DISCREPANCIA D15-2023-18

SC TÚNEL EL MELÓN II S.A.

MINISTERIO DE OBRAS PÚBLICAS

“Discrepancia por sobrecostos derivados de retrasos en la revisión del PID, modificaciones a las obras y requerimientos adicionales con ocasión de la pandemia”

Figura N°38: Vista en planta de la modificación del Eje 2 norte

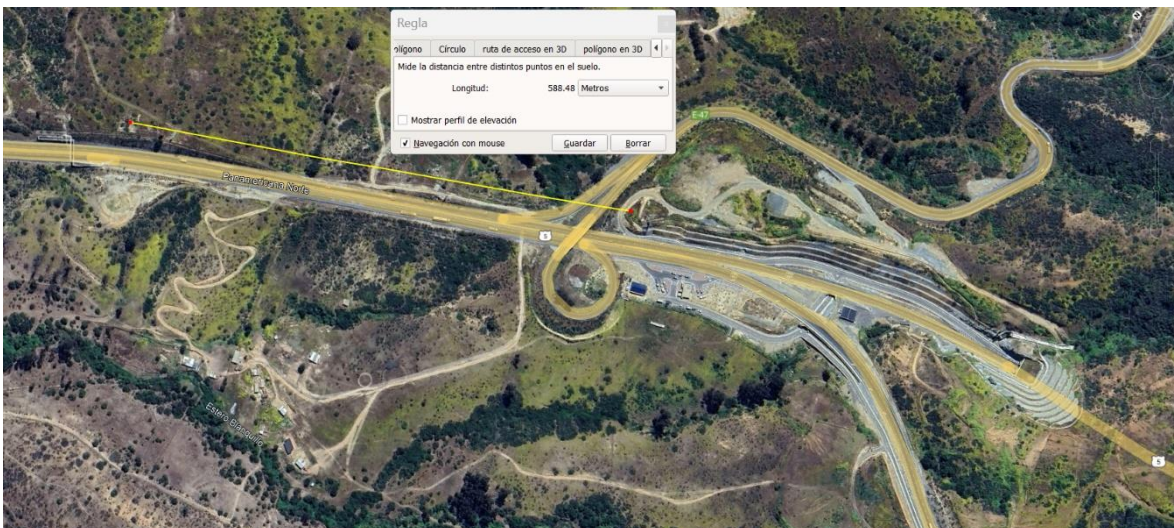
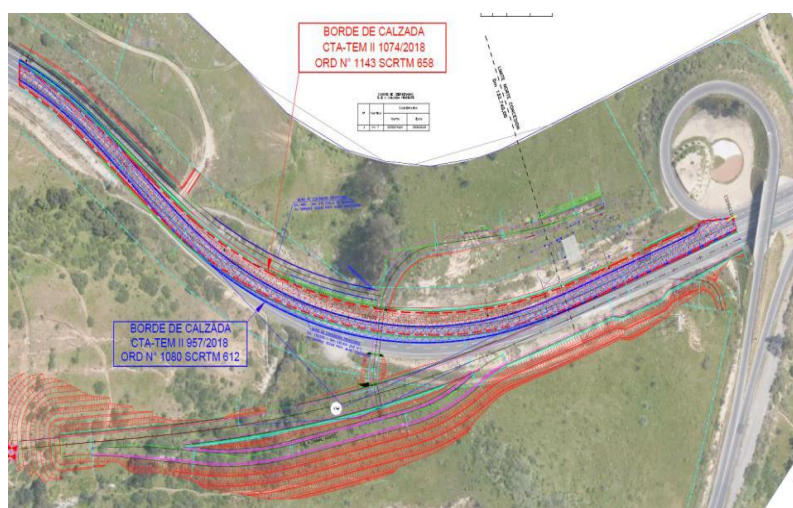
Esta propuesta fue aprobada por el IF mediante Ord. N°1080 SCRTM 612 de fecha 27/12/18, con los parámetros entregados por la SC para una velocidad de 80 km/hr. Sin embargo, 8 días después el 04/01/19, el IF anula la decisión anterior mediante el Ord. N°1095 SCRTM 612, y mantiene lo aseverado en oficio Ord. N°1053 SCRTM 591 del 11/12/18, en orden a que el vértice 8 no cumpliría con lo señalado en las Bases y en MdC Vol. 3, por lo que exige aumentar la velocidad de diseño a 85 km/hr.

La argumentación del IF se basa en que el diseño de la curva 8 del eje 2 debe ser aumentada a 85 km/hr, debido a que la norma del MdC en su Vol. 3 distingue la condición cuando la recta de aproximación a esa curva sea de más de 400 m, lo que en la realidad se cumple.

Posteriormente la SC entregó el proyecto definitivo mediante carta CTA-TEM II 1154 del 07/03/19, entregando el proyecto de ingeniería de detalle para los ejes N°1 al N°6, siendo aprobado por el IF mediante el Ord. N°1240 SCRTM 732 del 28/73/19.

La SC manifiesta que el proyecto aprobado contempló por instrucción del IF una geometría apta para una velocidad de 85 km/hr, lo que implicó el desplazamiento del eje N°2 norte, aumentando el radio del vértice 8, y por ende generando una mayor cantidad de obra.

Figura N°39: Plano general con ubicación sur de pórtico de gálibo y señal Leds de exceso de gálibo

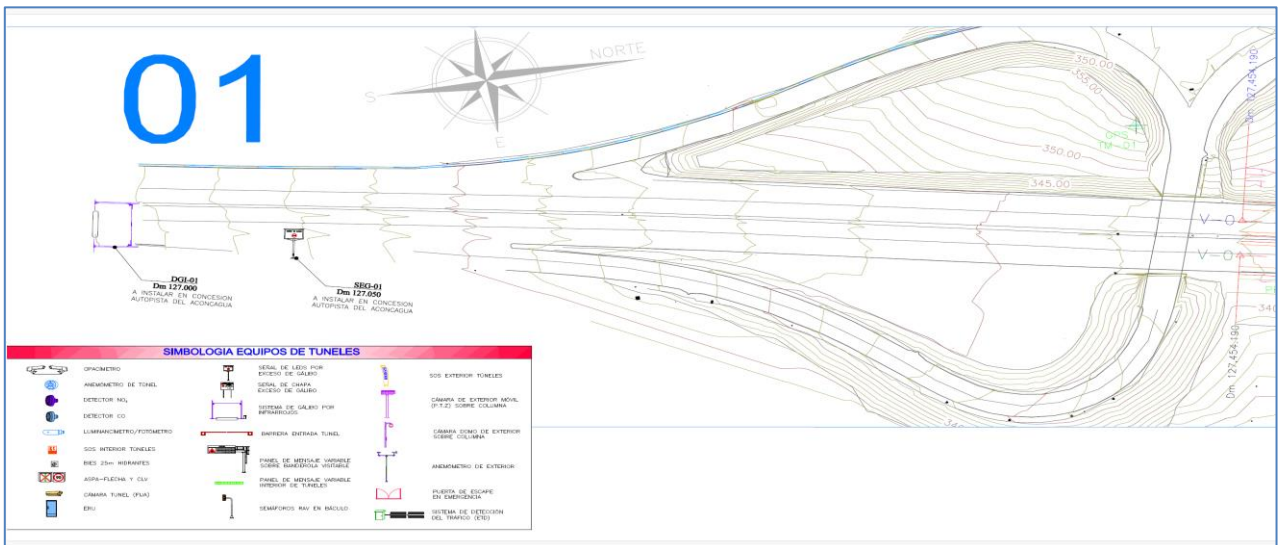
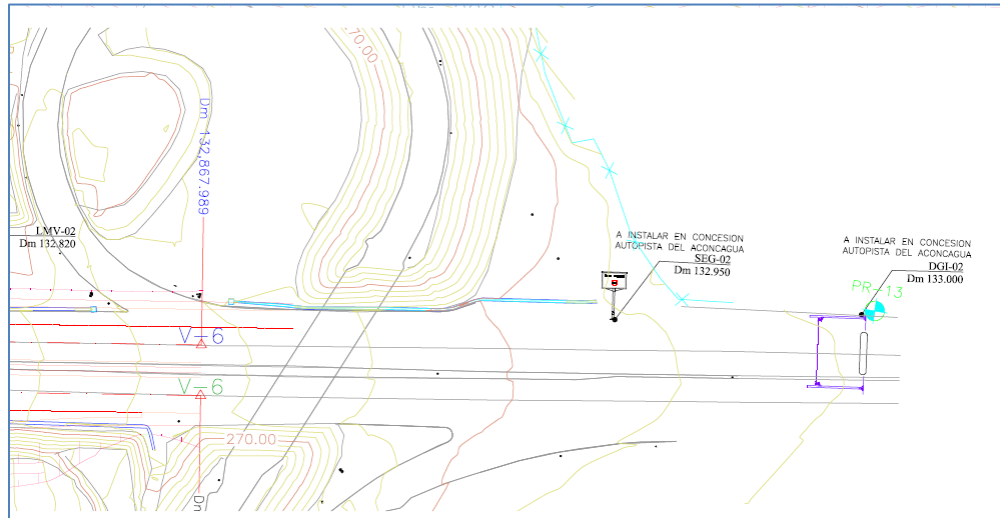
En la Discrepancia, la SC indica algunos Antecedentes Referenciales con la ubicación prevista de los dispositivos de detección de gálibo y los paneles de mensajería variable.

Como ejemplo, la ubicación sur del pórtico de gálibo y panel de baliza según AR se muestra en la lámina siguiente, correspondiente al antecedente adjuntado por la SC en su Discrepancia⁴¹.

En el lado norte se observa la situación siguiente, según AR:

Figura N°41: Plano general con ubicación sur de Señal de Mensajería Variable en los Antecedentes Referenciales

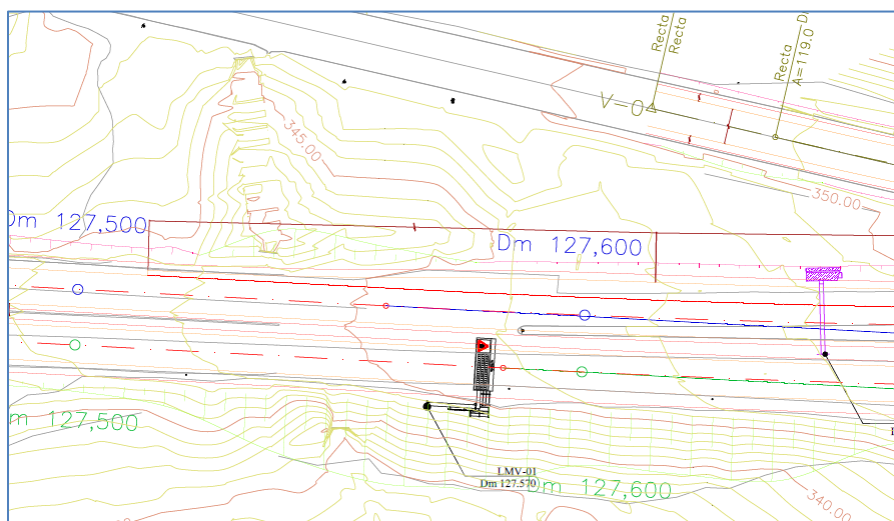
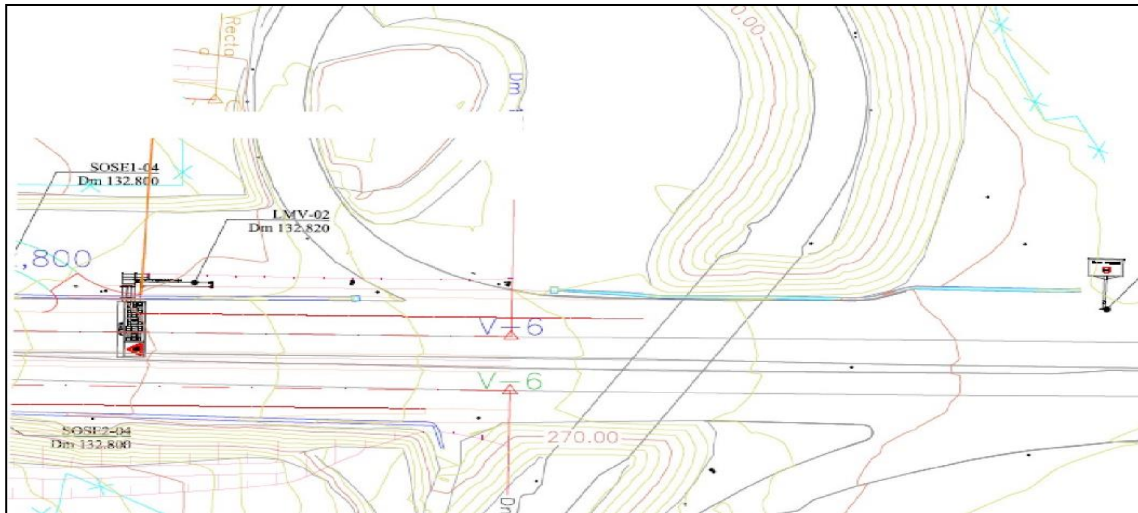
En cuanto a los paneles de mensajería variable, éstos según los AR se ubicaban en el lado sur en el Dm 127+570 y en el lado norte en el Dm 132+800, lo que se muestra en las láminas siguientes.
